Plettenberg

Einwendungen
zur wasserrechtlichen Erlaubnis
für das Sedimentationsbecken mit
nachgeschaltetem
Versickerungsbecken im
Plettenberg-Steinbruch

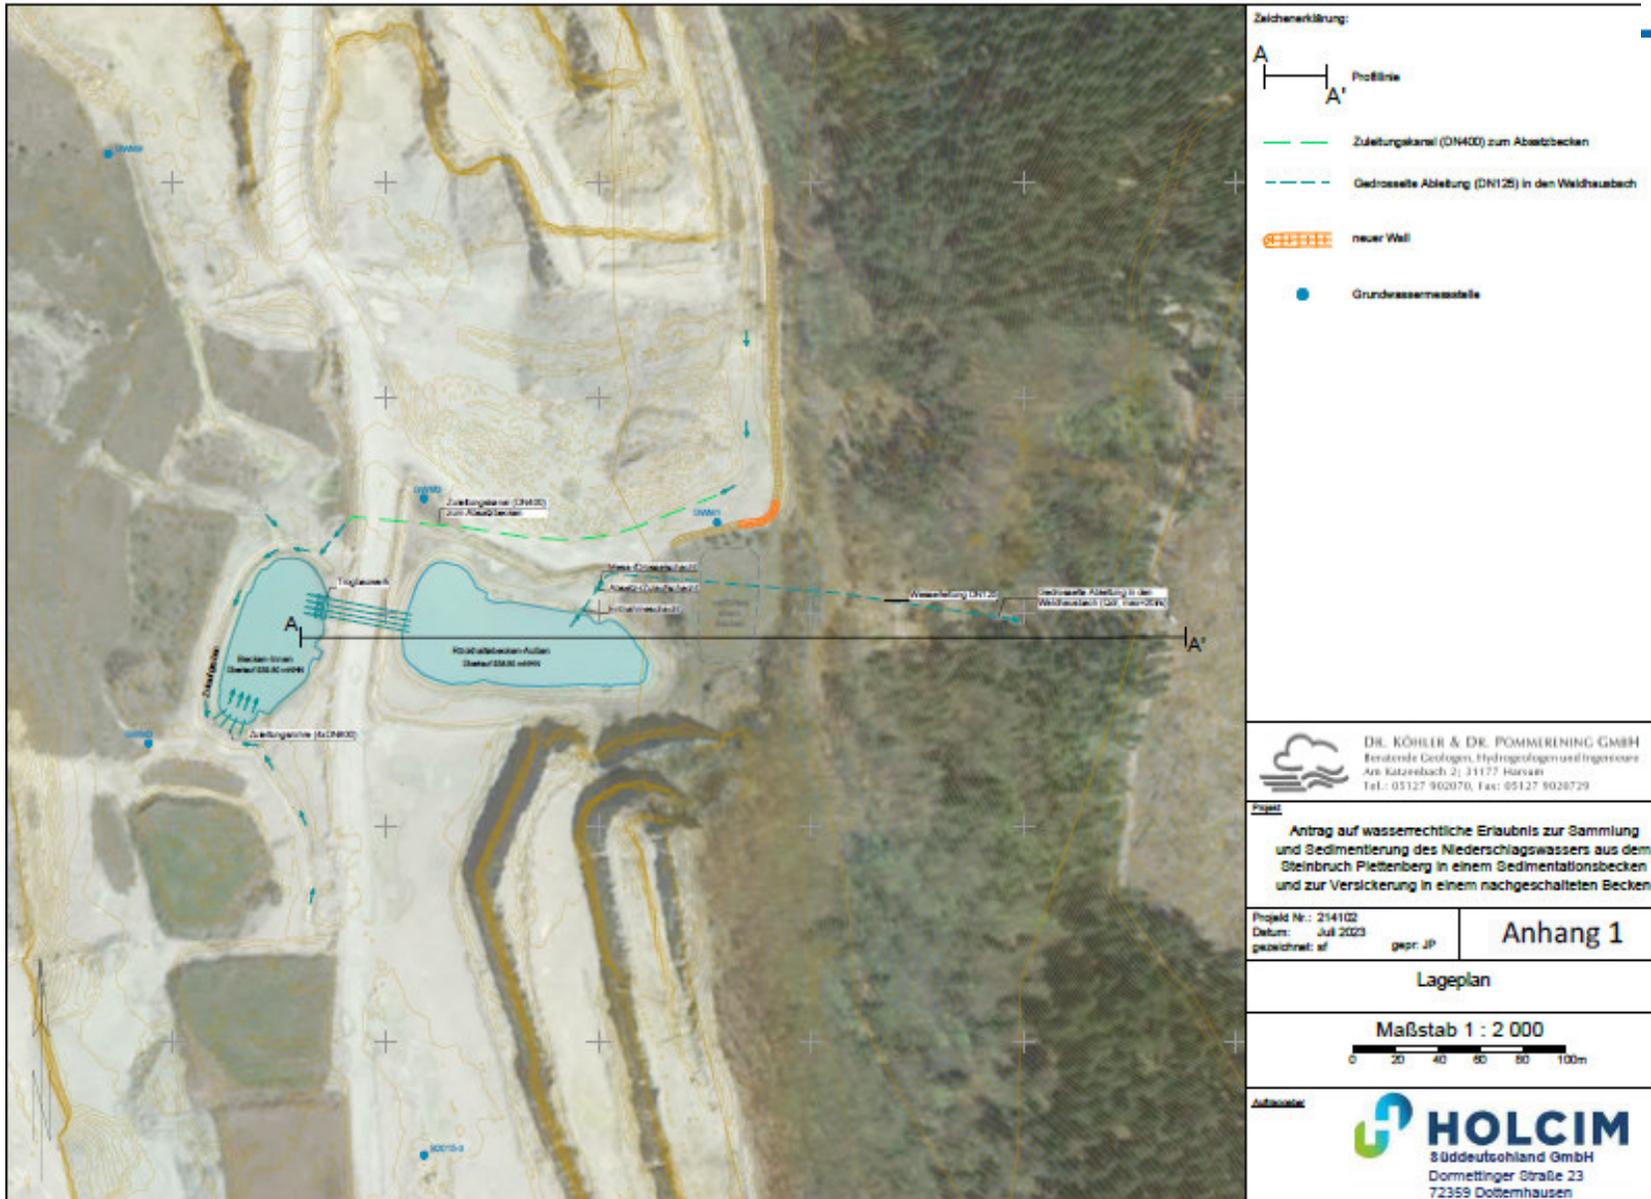
Mit 29.000 m³ ist vom LRA gemeint:

Das Rückhaltevolumen beider Becken gesamt.

Falls vor dem Starkregenereignis die beiden Beckenfüllstände unterhalb der Überleitung zum Waldhausbach sein sollten 938,50 mNN. (was selten bislang der Fall war) bleiben immer noch 44.000 m³ in der Abbausohle.

Was dann?

**Warten auf Verdunstung und Versickerung ?
Oder Max.-Öffnung - wenn man noch
rankommt?**

Hang- Sicker- Wasser 05. Januar 2024

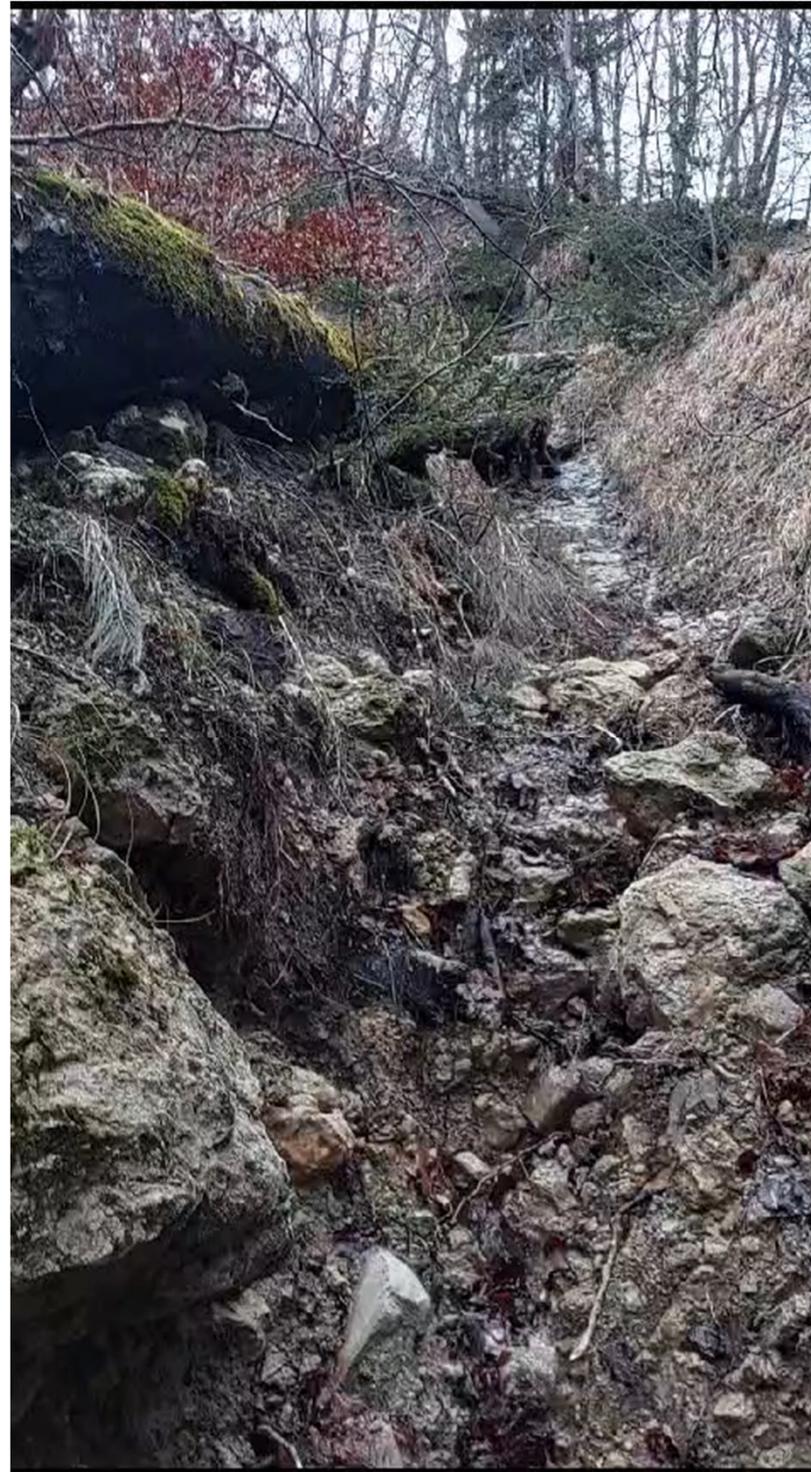
Wasseraustritte zwischen Rohraustritt und Durchbruch auf ca. 900 mNN.
